電源開発株式会社
大間原子力発電所

敷地の地質・地質構造及び岩盤分類に関する
個別検討事項について

平成16年7月
原子力発電安全審査課

図-2.1 補足調査坑地質スケッチ(f-2断層)

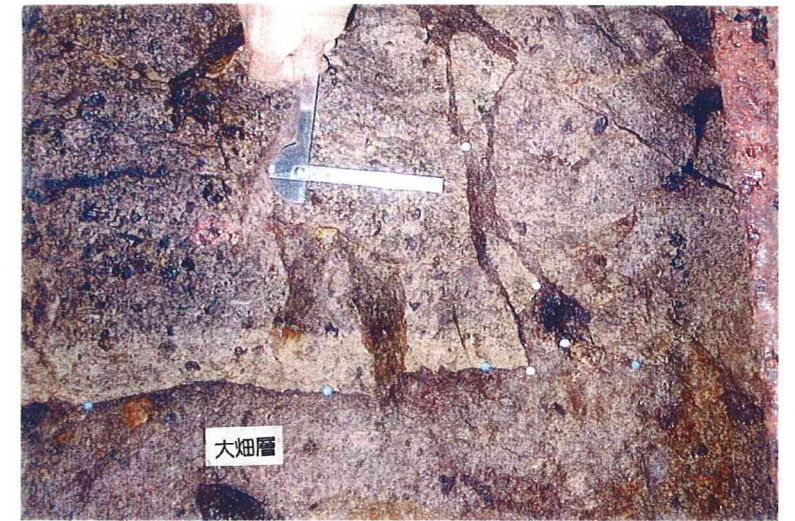
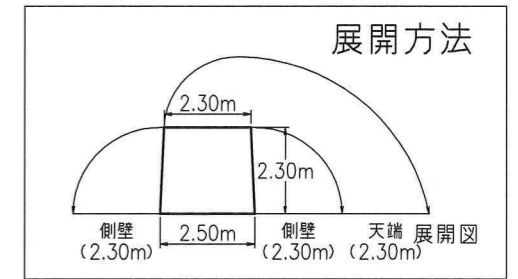
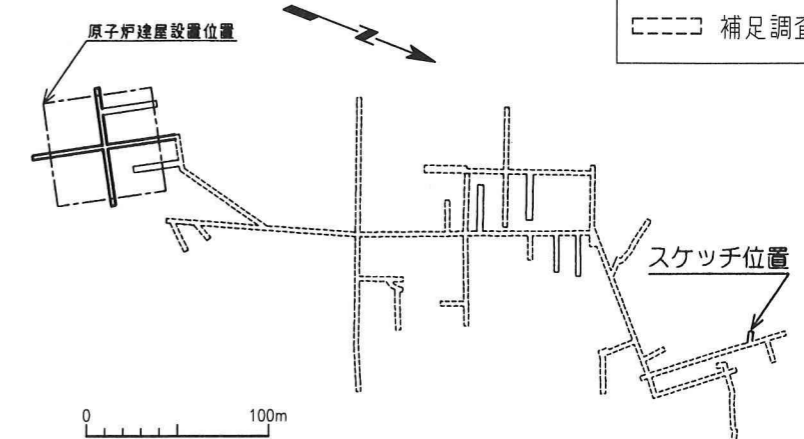
現地調査の結果(現地での観察結果並びに図-2.1 に示した分布形態など)に基づけば、f-2 断層付近の易国間層と大畑層の関係、及びそれらと f-2 断層との関係に関しては、以下のような特徴が挙げられる。

- ① 大畑層の凝灰質礫岩と易国間層の火山礫凝灰岩の境界面(不整合面)は北～北西方向に急傾斜している。面は多少の凹凸を伴うものの、なめらかで、互いによく密着している。
- ② f-2 断層は境界面(不整合面)の急傾斜部近くに位置するが、下位の易国間層中のみ認められ、上位の大畑層中には認められない。
- ③ 大畑層の凝灰質礫岩中で f-2 断層の上方延長上に相当する部分には、断層運動に伴うせん断破壊や変形を示す構造・組織は認められない。また、大畑層を構成する物質が f-2 断層の破碎部中に入り込んでいる形跡は認められない。
- ④ 境界面の急傾斜がもし断層変位に伴って形成された構造であるならば、北側落下のセンスとなるが、これは f-2 断層が敷地内で全体として南側

落下のセンスであることと矛盾する。

- ⑤ なお、大畑層中には境界面(不整合面)にはほぼ平行して急傾斜した褐色の縞模様が認められる。これは風化に伴って鉄、マンガンなどの酸化物が沈着したものと考えられ、層理面が急傾斜した構造ではない。

以上の結果、大畑層の凝灰質礫岩と易国間層の火山礫凝灰岩とは補足調査坑内でも不整合関係で境し、また、f-2断層は下位の易国間層中にのみ存在し、上位の大畑層には変位を与えていないと考えられるとしている。すなわち、f-2断層は大畑層の堆積以前に変位したものと判断している。

図-2.2 f-2断層切羽スケッチ

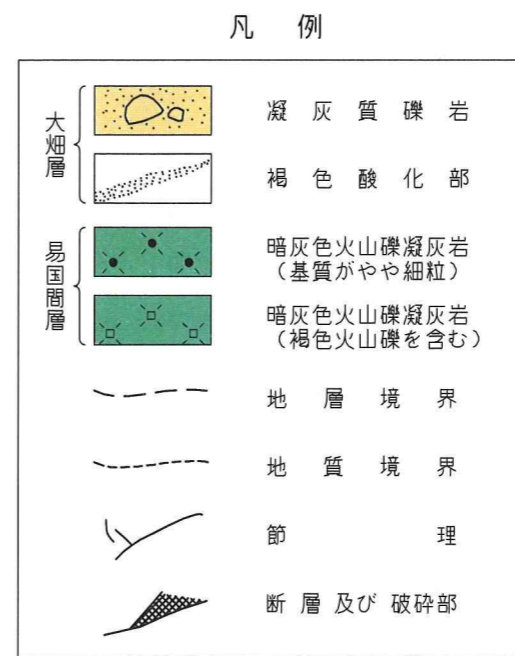
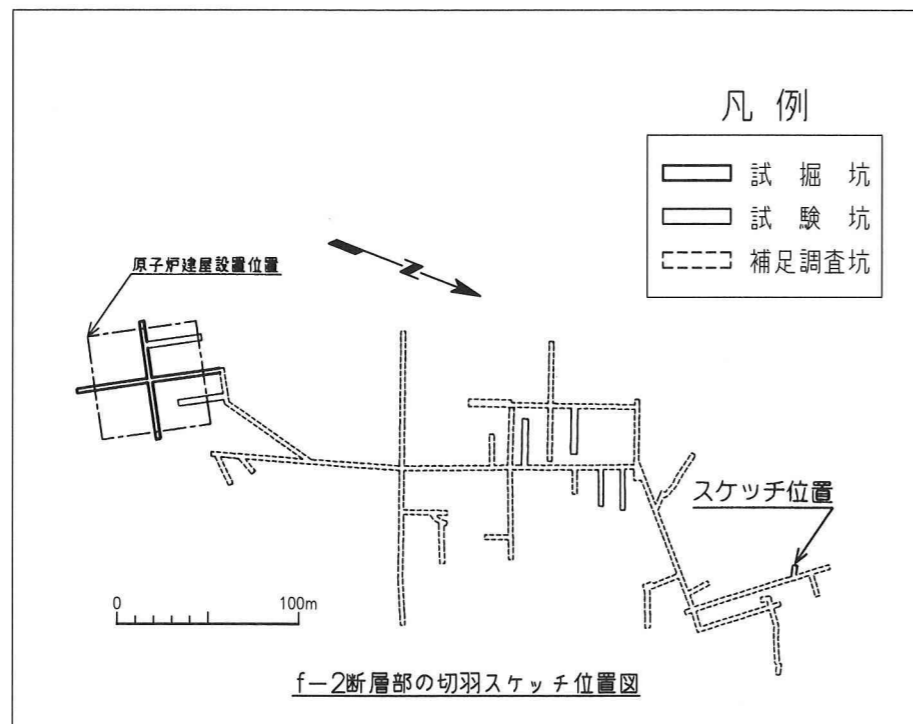
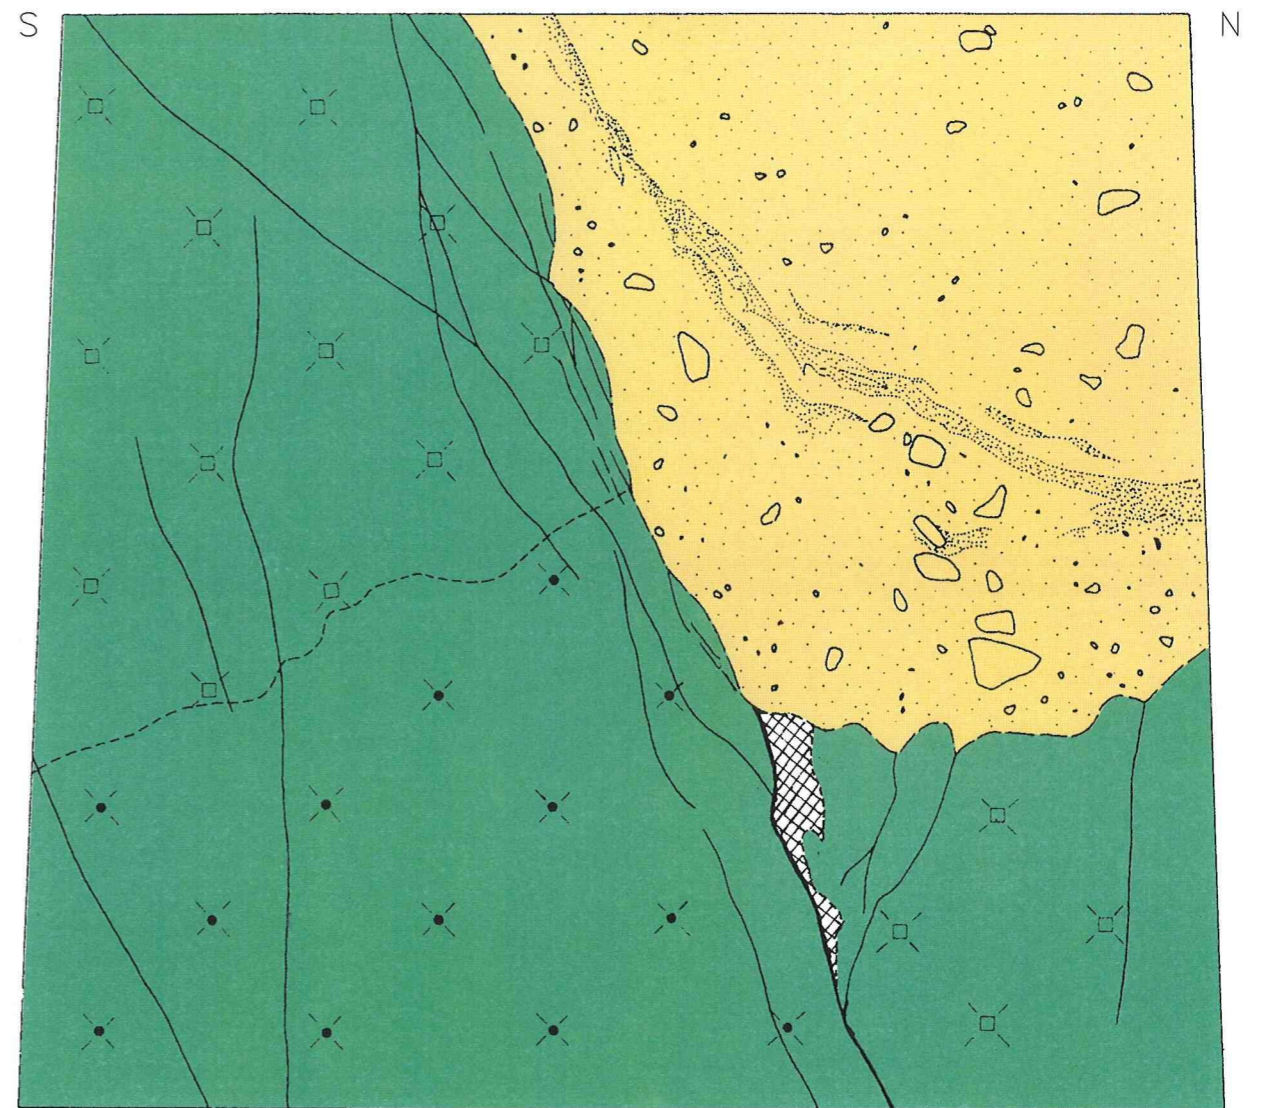
また、図-2.2の切羽より約80cm手前で掘削時に確認した関係を図-2.3に示しているが、ここでも大畑層と易国間層の境界面は滑らかで互いによく密着していることが確認され、両者は不整合関係にあると考えられるとしている。

図-2.4 トレンチ地質展開図(Tf-1 トレンチ)

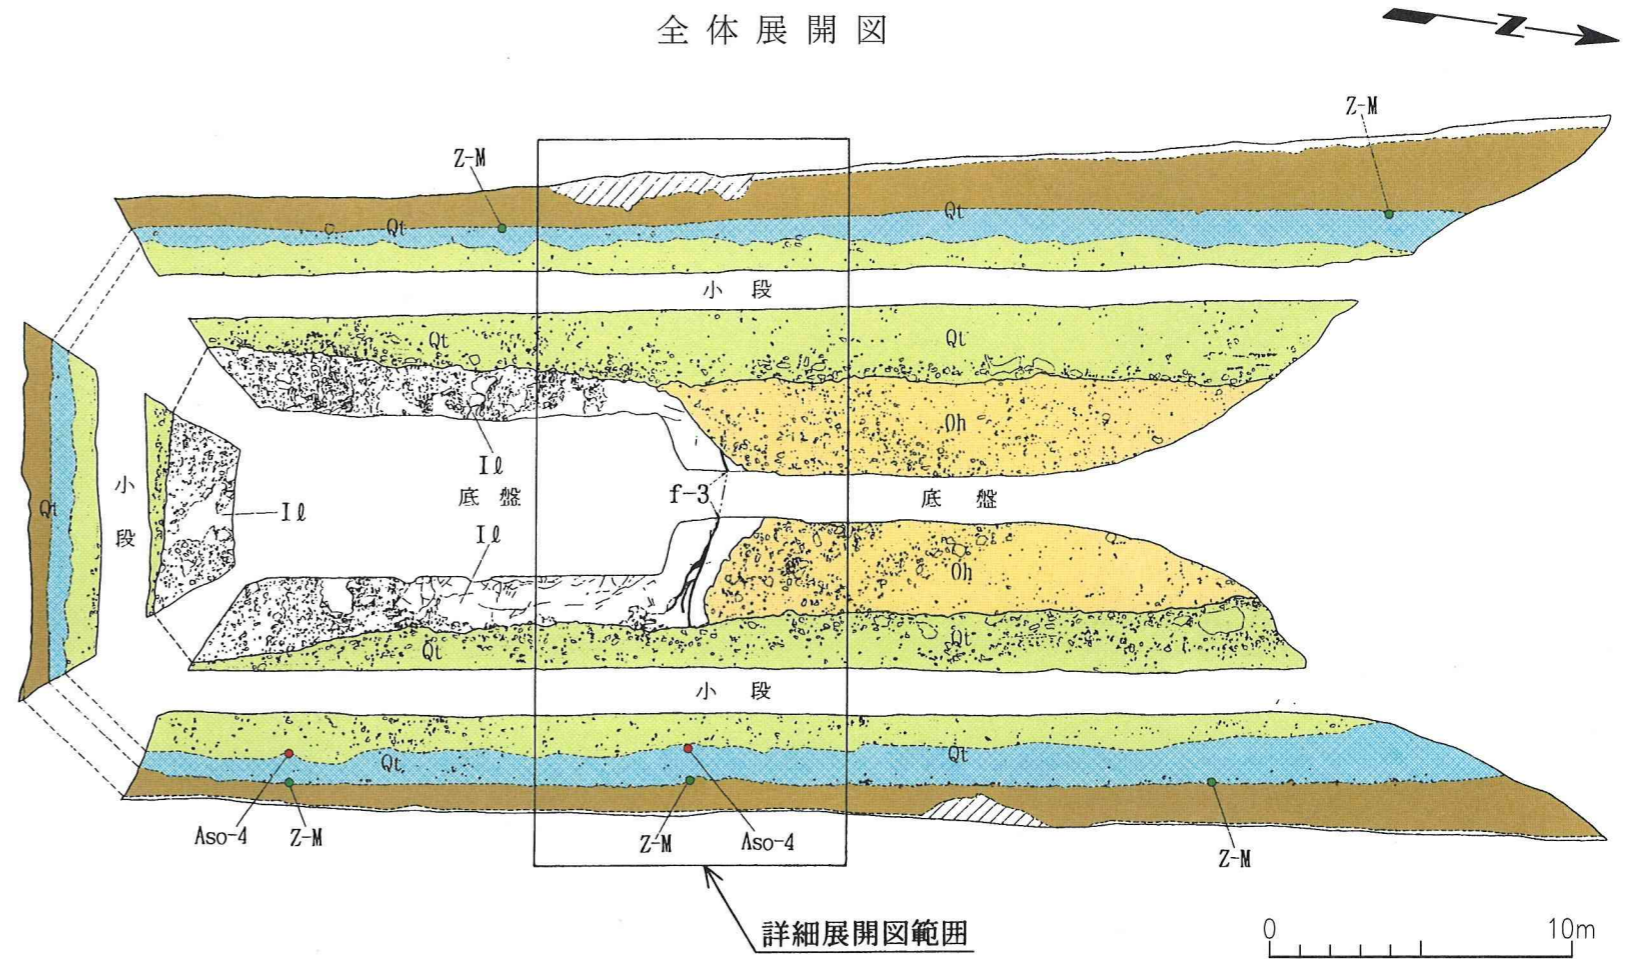
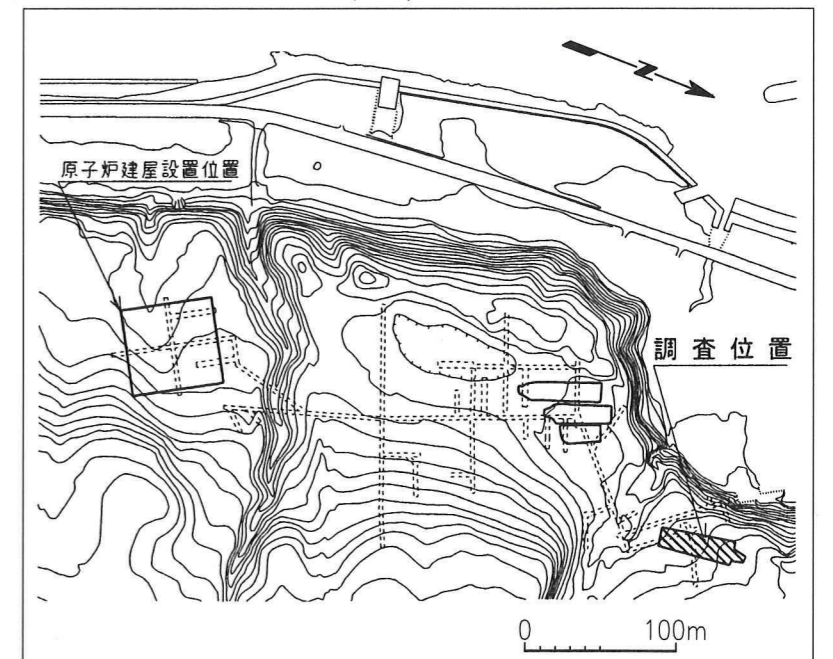
さらに、申請者はf-2断層と同じくf-3断層についても上載層との関係を直接確認するためのトレンチ調査を行っており、図-2.4にトレンチ地質展開図を示す。ここでも大畑層の凝灰質礫岩と易国間層の火山礫凝灰岩の境界はなめらかで、両者は不整合関係と判断している。また、f-3断層は下位の易国間層中のみにしか認められないので、f-3断層は大畑層堆積以前に変位したものと判断している。

図-3.2 地下水位断面図 (汀線平行方向)

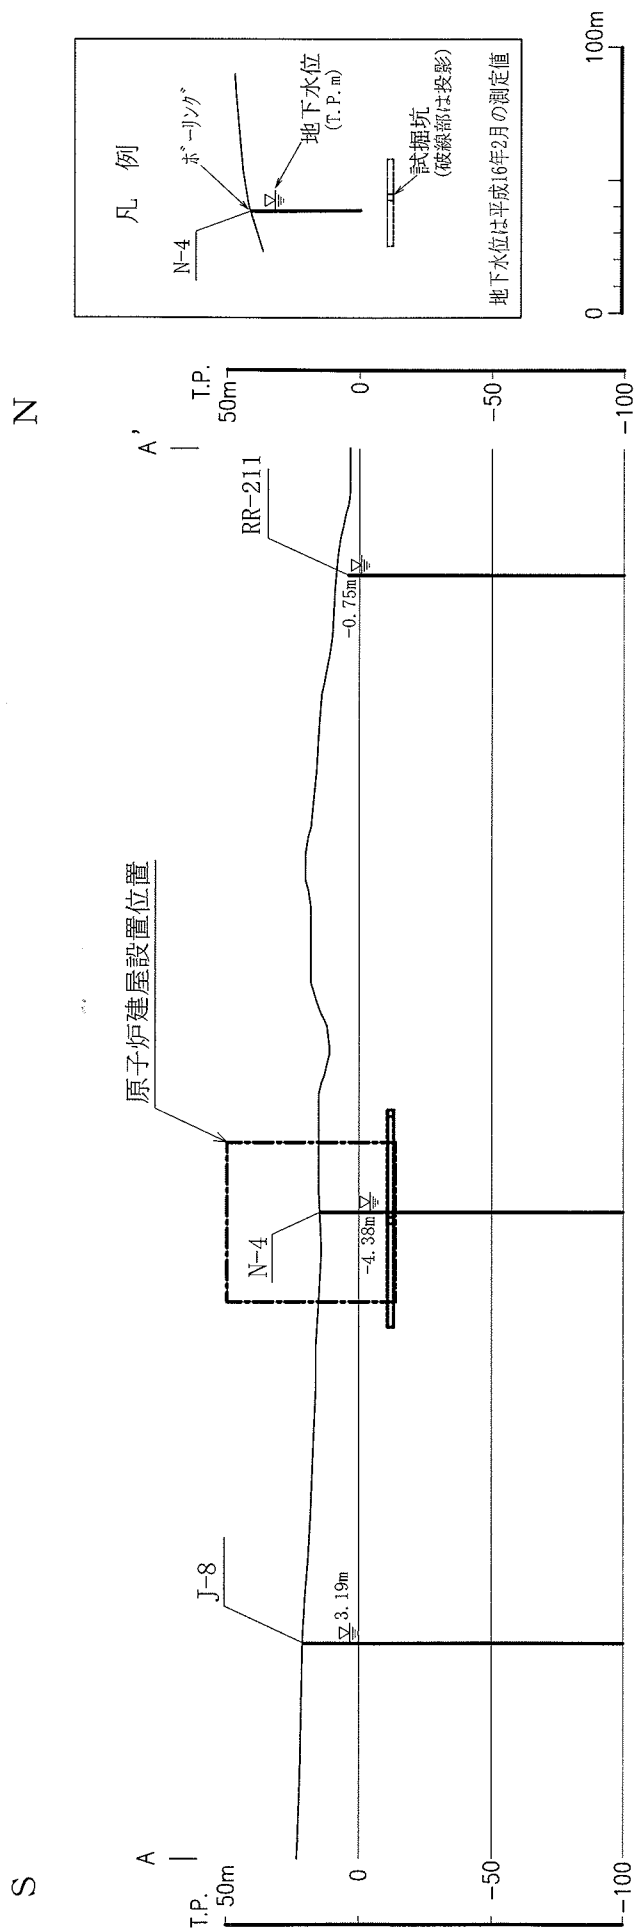
図-3.2 の汀線平行方向における地下水位は、原子炉建屋北側でT. P. 約 -1m 、南側ではT. P. 約 $+3\text{m}$ 、原子炉建屋付近ではT. P. 約 -4m 付近にあるとしている。

図-3.3 地下水水位断面図 (汀線直交方向)

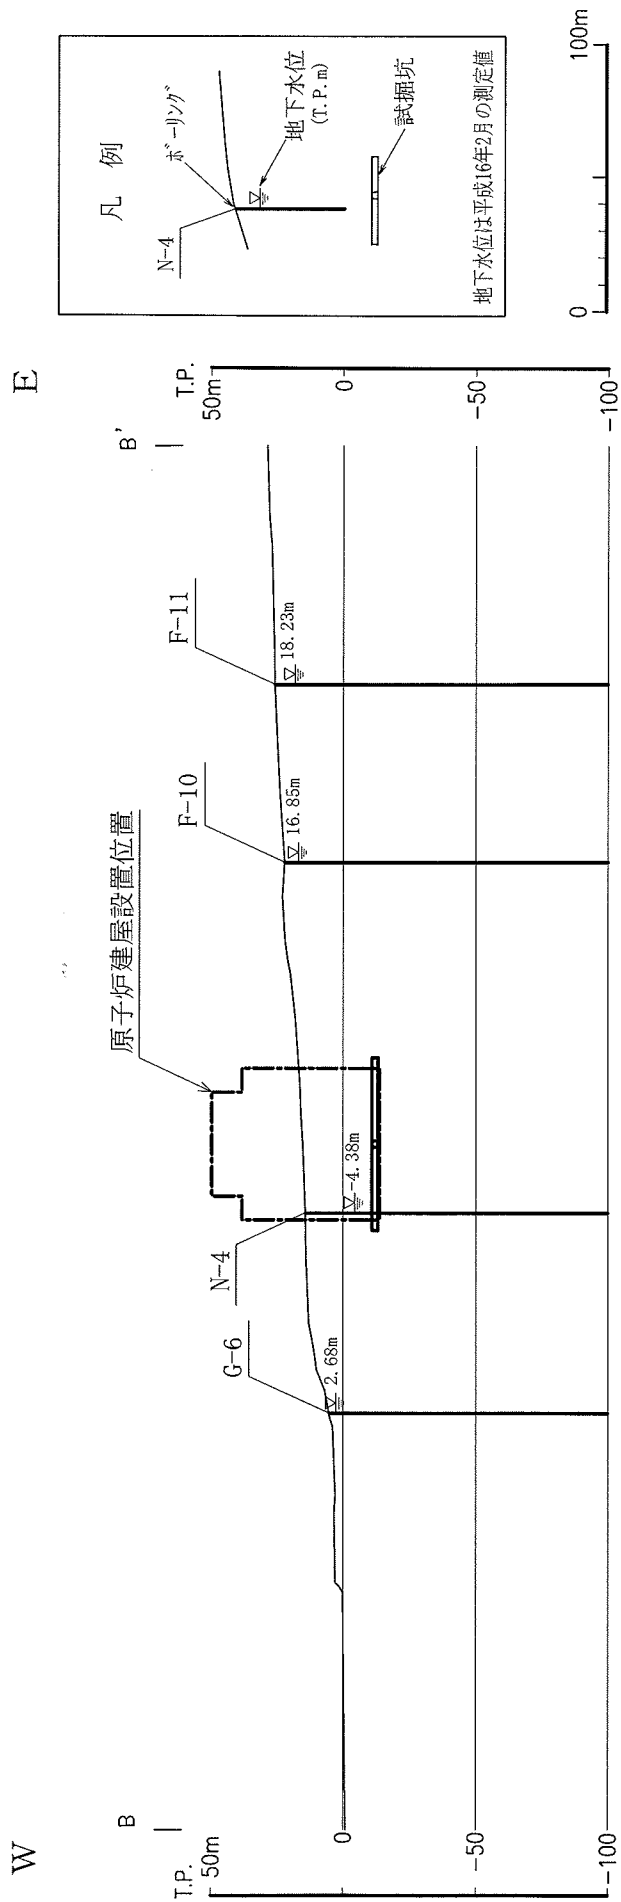
図-3.3 の汀線直交方向では、地形に従って東側で高くT. P. 約 $+17\text{m}$ ～T. P. 約 $+18\text{m}$ に、西側では低くT. P. 約 $+3\text{m}$ にあるとしている。

図-4.1 試料採取位置と水質区分

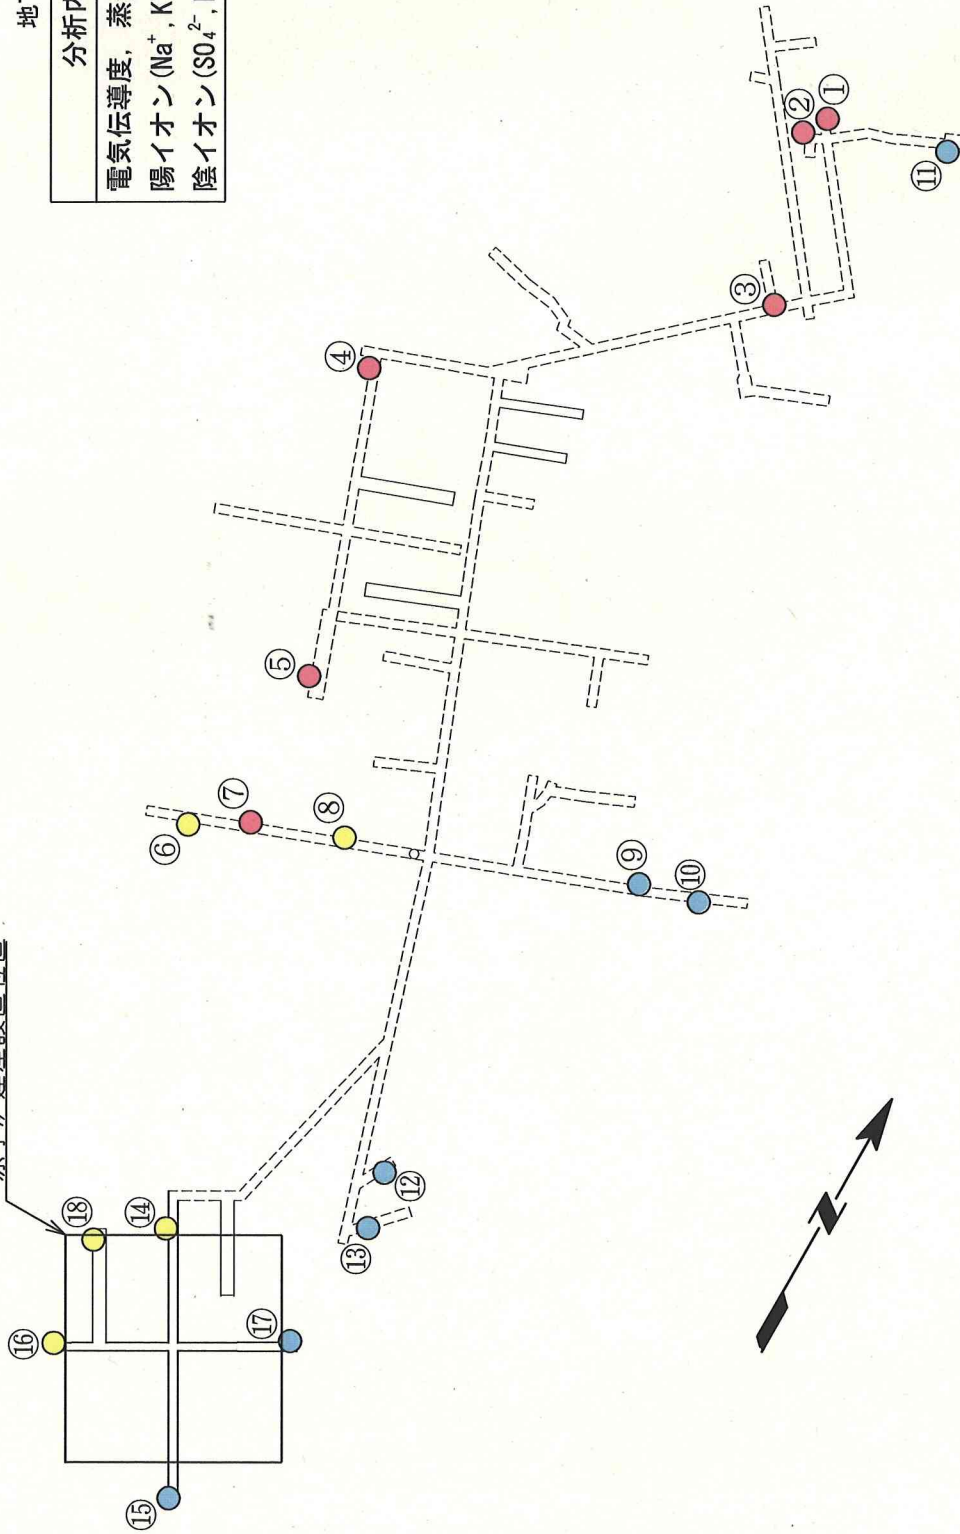
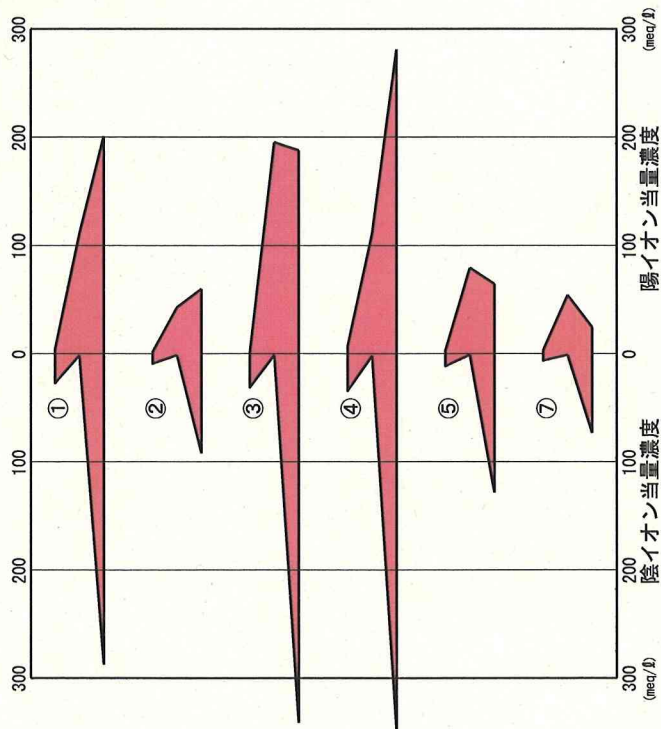
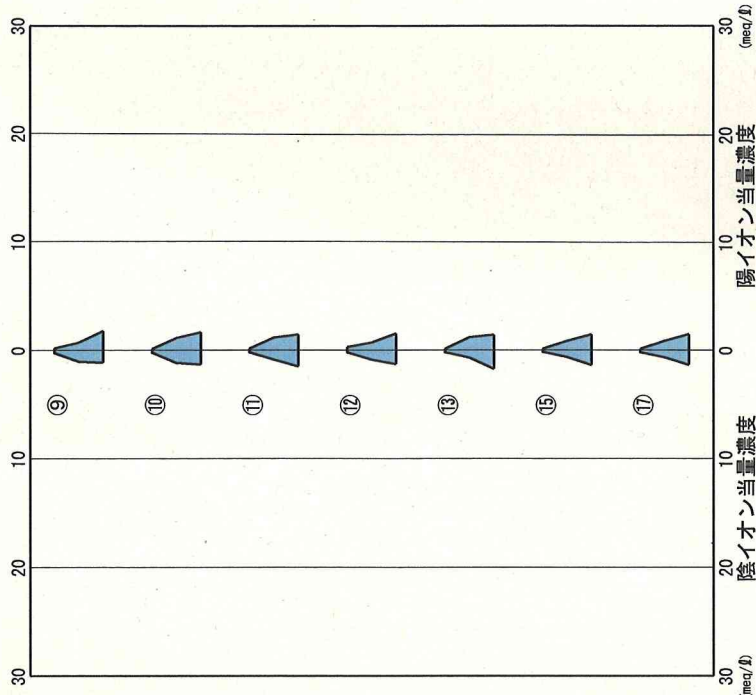
以上の水質区分の分布を図-4.1 に示す。タイプⅠのイオン濃度が高いものは、原子炉建屋設置位置より北方の補足調査坑の概ね北側に分布し、タイプⅡのややイオン濃度が低いものは原子炉建屋設置位置の北西側及び補足調査坑の西側でタイプⅠの分布範囲より南側に位置する。イオン濃度の最も低いタイプⅢは原子炉建屋設置位置から補足調査坑にかけての東側に分布するとしている。
